<b>Title - Sujet</b> Réfection toiture ASC	
<b>Solicitation No. - N° de l'invitation</b> 9F030-150952/A	<b>Amendment No. - N° modif.</b> 003
<b>Client Reference No. - N° de référence du client</b> 9F030-15-0952	<b>Date</b> 2016-05-31
<b>GETS Reference No. - N° de référence de SEAG</b> PW-\$MTC-250-13857	
<b>File No. - N° de dossier</b> MTC-6-39024 (250)	<b>CCC No./N° CCC - FMS No./N° VME</b>
<b>Solicitation Closes - L'invitation prend fin</b> <b>at - à 02:00 PM</b> <b>on - le 2016-06-16</b>	
<b>Time Zone</b> Fuseau horaire Heure Avancée de l'Est HAE	
<b>F.O.B. - F.A.B.</b> <b>Plant-Usine:</b> <input type="checkbox"/> <b>Destination:</b> <input checked="" type="checkbox"/> <b>Other-Autre:</b> <input type="checkbox"/>	
<b>Address Enquiries to: - Adresser toutes questions à:</b> Cyr, Nicolas	<b>Buyer Id - Id de l'acheteur</b> mtc250
<b>Telephone No. - N° de téléphone</b> (514) 496-3389 ( )	<b>FAX No. - N° de FAX</b> (514) 496-3822

## Addenda A-1

Projet : Remplacement toiture 2016-17  
Centre spatial John Chapman

V/Réf. : A15-2.1.3

## DÉTAIL - RELEVÉ LANTERNEAU - DÉMOLITION DETAIL - FLASHING SKYLIGHT - DEMOLITION

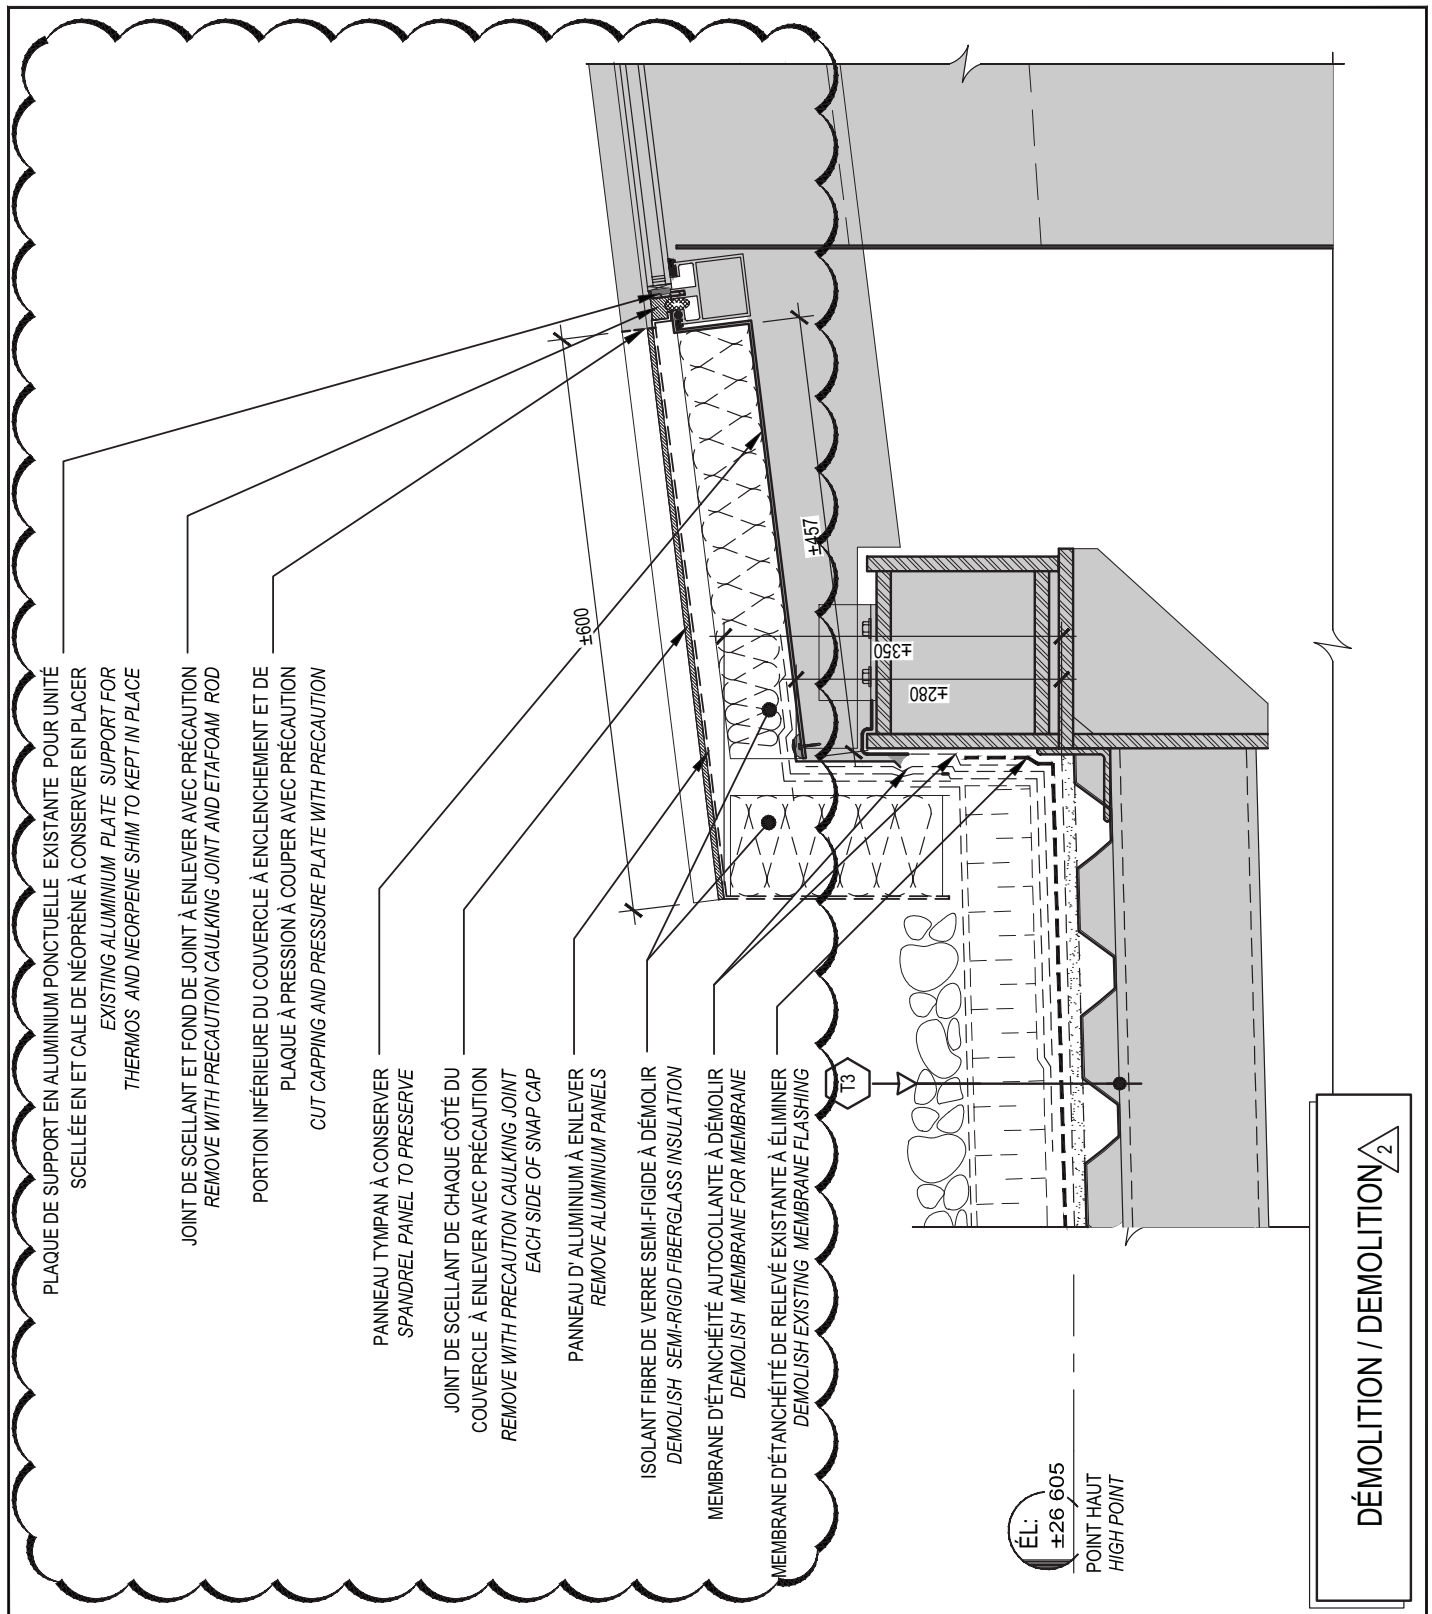
#### 1. FEUILLE A511, Détail du lanterneau

1. Dans l'objectif de ne pas intervenir sur toute la surface vitrée du lanterneau, le détail a été complété pour permettre de modifier le couvercle et la plaque à pression, de façon à permettre d'intervenir uniquement sur la partie basse et la jonction avec le premier verre.

1. Voir croquis ADD-A1.1 et ADD-A1.2.

#### 1. Sheet A511, Skylight detail

1. *Because we don't need to work on the skylight system, the following detail is proposed to modify capping and pressure plate, to limit the work only on the base panels and the first glass.*
